伊方発電所3号機

火災感知器追設工事に係る設計及び工事計画認可申請並びに  
使用済燃料乾式貯蔵施設設置工事に係る設計及び工事計画変更認可申請  
のコメント回答について

令和4年12月15日

四国電力株式会社

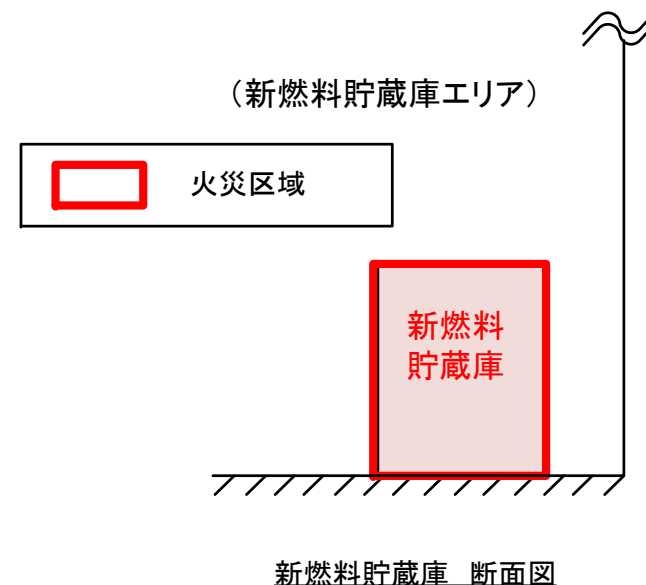
#### ○新燃料貯蔵庫の火災感知器設計

- ・新燃料貯蔵庫内の設備は新燃料ラック及び照明装置のみであり、照明回路は室外で切り離し、作業員等が立ち入る場合のみ照明を使用する運用とする。
- ・新燃料貯蔵庫内は施錠管理をしており、可燃物の持ち込み及び仮置きを行わない。
- ・新燃料貯蔵庫内は、火災源及び可燃物がなく、火災が発生するおそれがないことから、新燃料貯蔵庫内には火災感知器を設置しない。

使用済燃料乾式貯蔵建屋 断面図

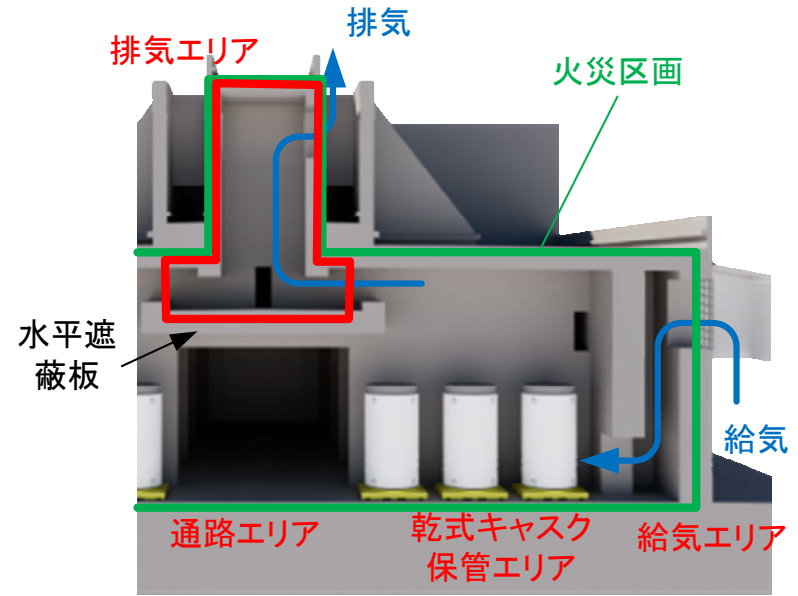
##### ○使用済燃料乾式貯蔵建屋-1 排気エリアの火災感知器設計

- ・排気エリアは、乾式キャスクの除熱により発生する自然対流経路の一部であり、エリア内の設備は照明装置のみであり、照明回路はエリア外で切り離し、作業員等が立ち入る場合のみ照明を使用する運用とする。
- ・排気エリアには可燃物の持ち込み及び仮置きを行わない。
- ・排気エリアには、火災源及び可燃物がなく、火災が発生するおそれがないことから、排気エリアには火災感知器を設置しない。

海水ポンプエリア 平面図

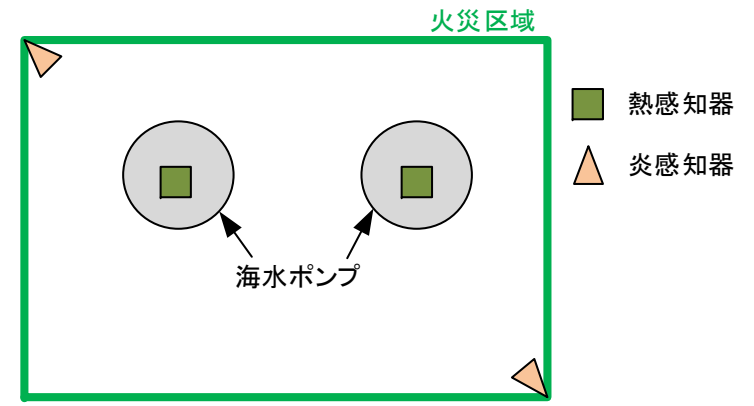
##### ○海水ポンプエリアの火災感知器設計

- ・屋外の火災区画であり、消防法施行規則第23条第4項の適用対象ではない場所である。
- ・非アナログ式熱感知器及び非アナログ式炎感知器を、火災防護上重要な機器等、重大事故等対処施設及び発火源となり得る設備を全体的に監視できるように設置する

オペレーティングフロアから上部 断面図

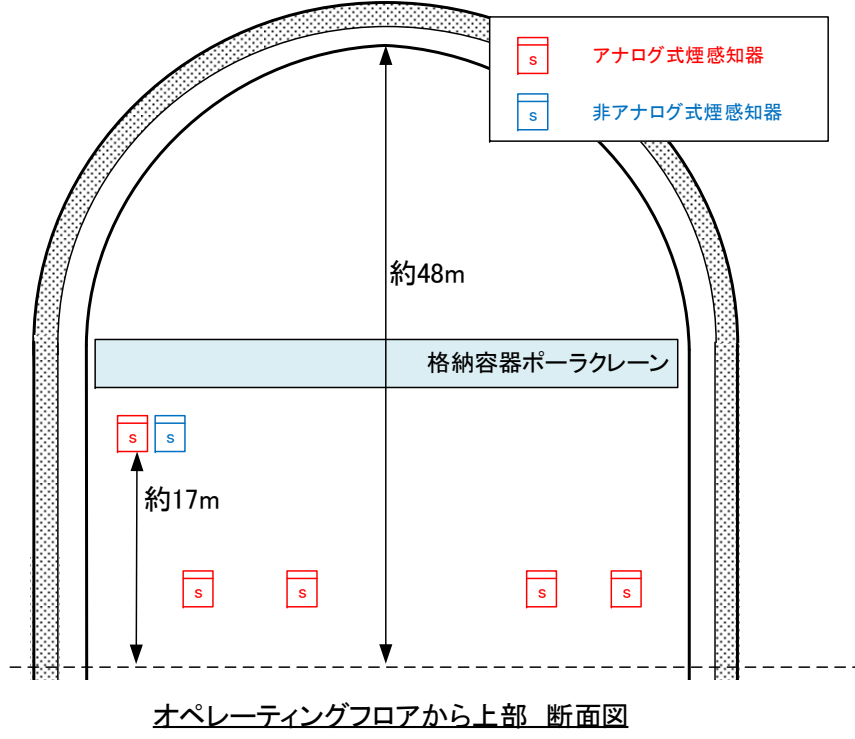
#### ○オペレーティングフロアから上部の火災感知器設計

火災区域区画状況	・取付面の高さが消防法施行規則第23条第4項で規定される高さ20m以上の場所であり、消防法施行規則第23条第4項に従い煙感知器及び熱感知器を設置できない
火災感知器の選定・設置	煙感知器： アナログ式煙感知器を以下の箇所に設置する ①オペレーティングフロアの煙の流路上で有効に火災を感知できる場所に設置 ②格納容器ポーラクレーン昇降タラップ付近に設置※  炎感知器： 非アナログ式炎感知器を消防法施行規則のとおり設置する

#### ○オペレーティングフロアから上部への設計基準適用

##### ■格納容器再循環ファン運転時

格納容器再循環ファンにより原子炉格納容器内で循環するため、火災により発生した熱及び煙により空気温度及び煙濃度が全体的に均一になりながら高まることから、煙感知器により、漏れなく確実に火災を感知できる。

##### ■格納容器再循環ファン停止時

- (a)火災規模大： 火災の上昇気流による対流により煙は下降することから、オペレーティングフロアの煙感知器（ポーラクレーン昇降タラップ付近及び床面付近に設置）にて感知できる
- (b)火災規模中： 原子炉格納容器頂部に溜まり続け、時間の経過とともに煙層が厚くなっていき、ポーラクレーン昇降タラップ付近の煙感知器で感知できる
- (c)火災規模小： 床面付近の煙感知器で感知できる

燃料取替用水タンク室 断面図

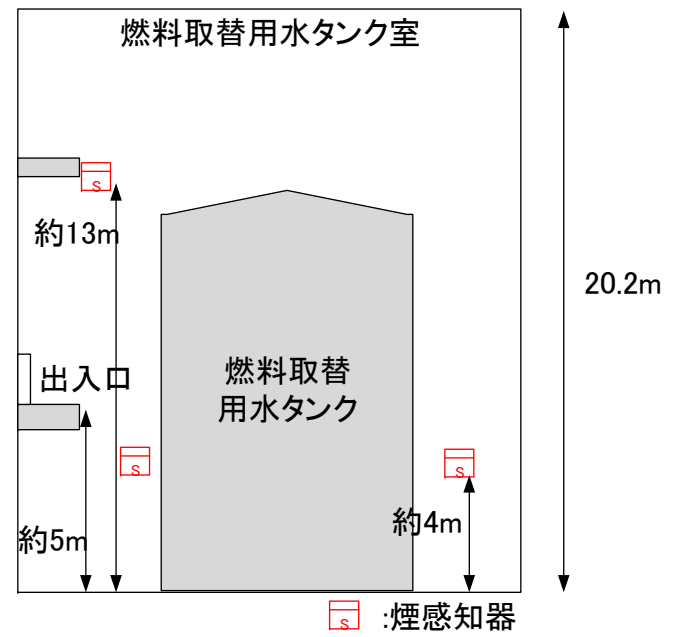
#### ○燃料取替用水タンク室の火災感知器設計

火災区域区画状況	・取付面の高さが消防法施行規則第23条第4項で規定される高さ20m以上の場所であり、消防法施行規則第23条第4項に従い煙感知器及び熱感知器を設置できない
火災感知器の選定・設置	煙感知器: アナログ式煙感知器を以下の箇所に設置する ①床面から高さ約4mの箇所にエリア面積75m <sup>2</sup> につき1個以上を、偏りなく設置 ②床面から約13m上部にある出入口部付近に設置
	炎感知器: 非アナログ式炎感知器を消防法施行規則のとおり設置する

#### ○燃料取替用水タンク室への設計基準適用

- ・燃料取替用水タンク室には、原子炉の安全停止に必要な機器等及び放射性物質を貯蔵する機器等は設置されていないが、重大事故等対処施設として燃料取替用水タンク及び燃料取替用水タンク水位計が設置されている。煙感知器をエリア面積に対して75m<sup>2</sup>につき1個以上となるよう偏りなく設置していることから、火災の早期感知が可能である。
- ・煙が煙感知器間を通過し上昇したとしても、高所にある出入口部に取り付ける煙感知器により火災を漏れなく確実に感知できる。

使用済燃料乾式貯蔵建屋 断面図

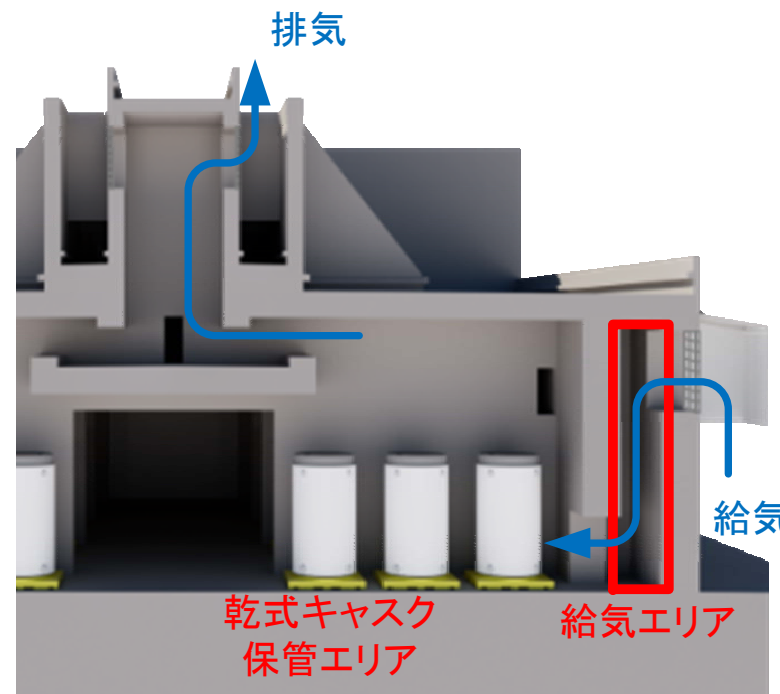
#### ○使用済燃料乾式貯蔵建屋-1 給気エリアの火災感知器設計

火災区域区画状況	・外気が流通する場所で、当該場所における火災の発生を有効に感知することができない場所であり、消防法施行規則第23条第4項に従い煙感知器及び熱感知器を設置できない
火災感知器の選定・設置	煙感知器： 煙感知器を設置せず、隣接する乾式キャスク保管エリアのアナログ式煙感知器を兼用する
	炎感知器： 非アナログ式の炎感知器を消防法施行規則のとおり設置する

#### ○使用済燃料乾式貯蔵建屋-1 給気エリアへの設計基準適用

- ・乾式キャスクを外気との自然対流により冷却する施設であり、給気エリアは外気が流入する場所である。
- ・給気エリアで無炎火災が発生した場合、煙は自然対流の流れに沿って乾式キャスク保管エリアに流れ込むことから、給気エリアで発生する煙を、隣接する乾式キャスク保管エリアのアナログ式煙感知器にて漏れなく確実に感知できる。

炉内核計装用シンプル配管室 断面図

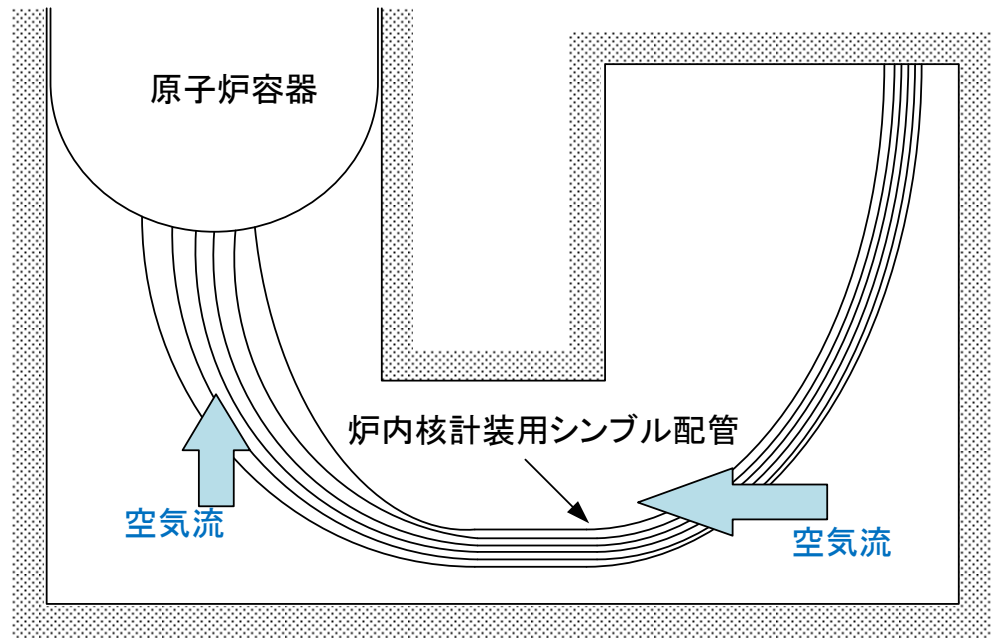
#### ○炉内核計装用シンプル配管室の火災感知器設計

火災区域区画状況	<ul style="list-style-type: none"> <li>・原子炉容器下部の特殊形状であり、有効な感知器取付面がない。</li> <li>・放射線量が9mGy/hを超える可能性があり、火災感知器が故障するおそれがある。</li> </ul>
火災感知器の選定・設置	<p>煙感知器： 空気流の流出先であるループ室の煙感知器を兼用する</p> <p>熱感知器： 非アナログ式の熱感知器を取付可能な面に設置する</p>

#### ○炉内核計装用シンプル配管室への設計基準適用

- ・原子炉容器下部については、火災感知器の取付面がない。また炉内核計装用シンプル配管室の空気の大半がループ室及びオペレーティングフロアへ流れる。
- ・ループ室の非アナログ式の煙感知器及びオペレーティングフロアのアナログ式の煙感知器を兼用することにより、原子炉格納容器の火災を漏れなく確実に感知できる。

加圧器室 断面図

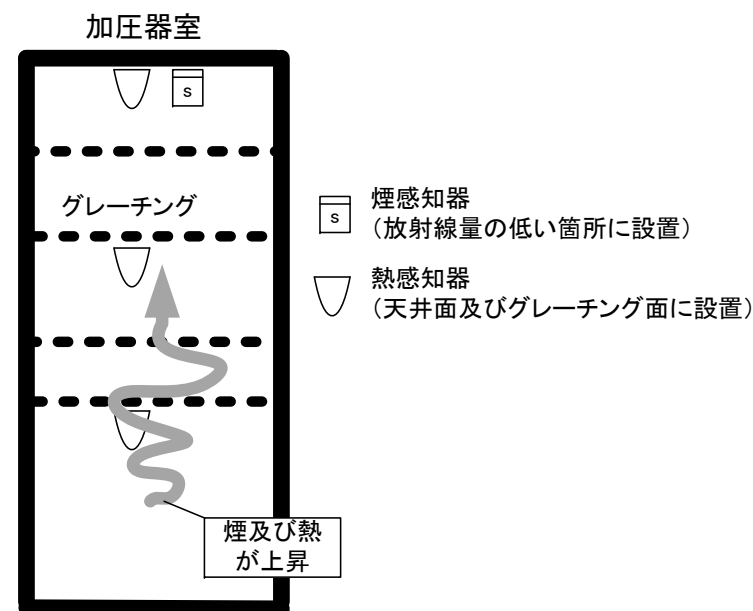
#### ○加圧器室の火災感知器設計

火災区域区画状況	<ul style="list-style-type: none"> <li>放射線量が、半導体部品の故障のおそれのある9mGy/hを超える可能性があり、火災感知器が故障するおそれがある。</li> <li>加圧器室内はグレーチングにより複数階層に区切られている。</li> </ul>
火災感知器の選定・設置	<p>煙感知器： アナログ式に比べて集積度の小さく、放射線の影響が小さい非アナログ式の煙感知器を、加圧器室内の線量が低い箇所に設置する</p> <p>熱感知器： 半導体部品が含まれない非アナログ式の熱感知器を高さ方向に8mを超えない間隔で設置する</p>

#### ○加圧器室への設計基準適用

・加圧器室で発生する火災の煙及び熱は、加圧器室内で上昇し天井面に溜まることを考慮し、加圧器室内の非アナログ式の熱感知器及び非アナログ式の煙感知器により、加圧器室内の火災を漏れなく確実に感知することができる

【対象】使用済燃料ピットエリア

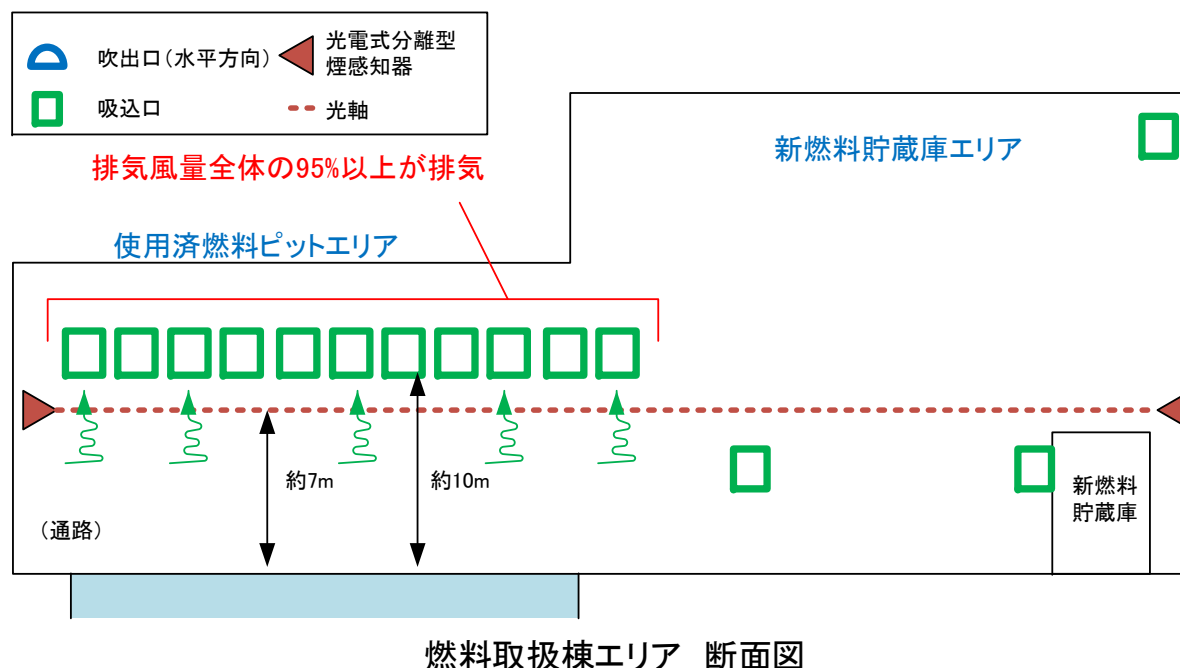
#### ○使用済燃料ピットエリアの火災感知器設計

<p>火災区域区画状況</p>	<ul style="list-style-type: none"> <li>・使用済燃料ピットエリアでは、使用済燃料ピットへの異物混入防止のため、火災感知器の設置・保守時に大規模な足場が必要となるため、天井面への火災感知器の設置は困難である。</li> <li>・隣接し、同一空間にある新燃料貯蔵庫エリアは天井高さが20mを超えている。</li> </ul>
<p>火災感知器の選定・設置</p>	<p>煙感知器： 吸込口付近に集まる煙を感知できるよう、光電式分離型煙感知器を設置する</p> <p>炎感知器： 非アナログ式炎感知器を消防法施行規則のとおり設置する</p>

#### ○使用済燃料ピットエリアへの設計基準適用

- ・燃料取扱棟エリアの空気流は、片側に吹出口、反対側に吸込口が並べられており、空気の流れ方向は一定。また、燃料取扱棟エリアの排気風量全体の95%以上は、使用済燃料ピットエリア側の吸込口から排気される
- ・火災発生時の煙は、空気流を考慮すると使用済燃料ピットエリア側の吸込口近傍に集まると考えられることから、光電式分離型煙感知器により、漏れなく確実に火災を感知することができる。
